PRÉFET DE LA RÉGION GRAND EST

STRASBOURG, le 25 AOUT 2017.

Avis de l'Autorité Environnementale
relatif au projet de construction d'un parc de loisirs à Cleebourg et à la mise en compatibilité du PLUi de la
communauté de communes du Pays de Wissembourg

Nom du pétitionnaire	Communauté de communes du Pays de Wissembourg
Commune(s)	Drachenbronn, Cleebourg
Département(s)	Bas-Rhin (67)
Objet de la demande	Construction d'un parc de loisirs : - permis d'aménager un parc de stationnement ; - permis de construire une sphère ludique, un bâtiment d'accueil et un bâtiment de gardiennage ; - déclaration de projet emportant mise en compatibilité du PLUi de Wissembourg – secteurs de Drachenbronn-Birlenbach et de Cleebourg-Bremmelbach
Accusé de réception des dossiers :

Plans extrait du dossier

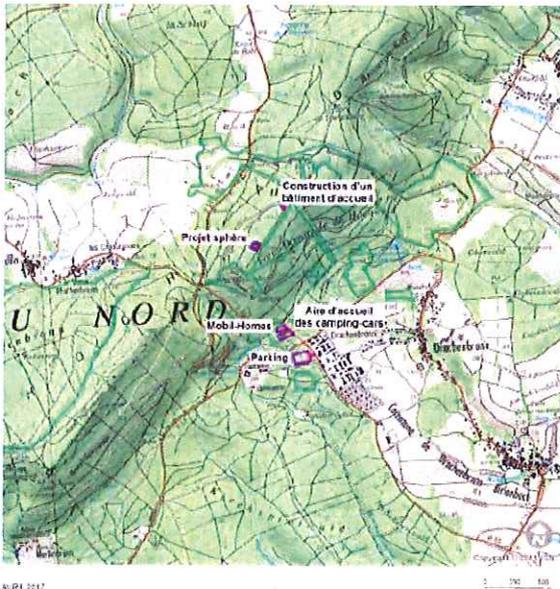
Par ailleurs, l'autorité environnementale constate, au vu du plan de localisation, que la voie militaire qui servira d'accès à la sphère est relativement étroite et comporte une « épingle à cheveux » particulièrement serrée. Le dossier ne précise pas si un réaménagement de cette route est envisagée, voire une sécurisation de son accès depuis la RD 65 (pour la navette électrique en particulier). Plus généralement, les informations disparates sur l'accessibilité du projet, figurant dans l'étude d'impact, mériteraient d'être mises en perspective. Ces informations sont les suivantes :

L'autorité environnementale recommande de représenter dans un objectif de sécurité routière, par un plan ou un schéma, l'organisation des différents modes d'accès à la sphère (navette électrique, cheminements piétonniers, chemins de randonnée existants à proximité, « chemin des cimes », accès cyclistes et lieux de stationnement des vélos, lieu de stationnement des véhicules du personnel, lieu de récupération des déchets, accès aux secours, etc).
